SERVICE INFO – INA 0043

Napínací kladky 531 0535 20 a 531 0819 10

Nebezpečí záměny

Obrázek 1: 531 0535 20 - Vlevo je staré provedení, vpravo je nové provedení

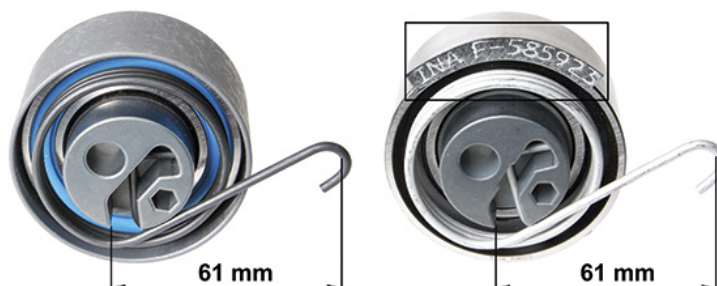
Napínací kladky 531 0535 20 a 531 0819 10 jsou nahrazeny za nové provedení s příslušným identickým objednacím číslem dílu. Modifikace usnadňují rozlišit oba druhy navzájem.

Jednoznačným rozlišovacím rysem je přítom vytištěné číslo produktu a barva pružinové oceli (obrázek 1 a obrázek 2).

Kladky v novém provedení také mají broušený povrch a pružinová ocel je více odolná vůči korozi.

Vzhledem k podobnosti těchto dvou typů napínacích kladek se musí dávat pozor na správné přiřazení k vozidlu. Při montáži nesprávně přiřazené napínací kladky hrozí nebezpečí poškození motoru!
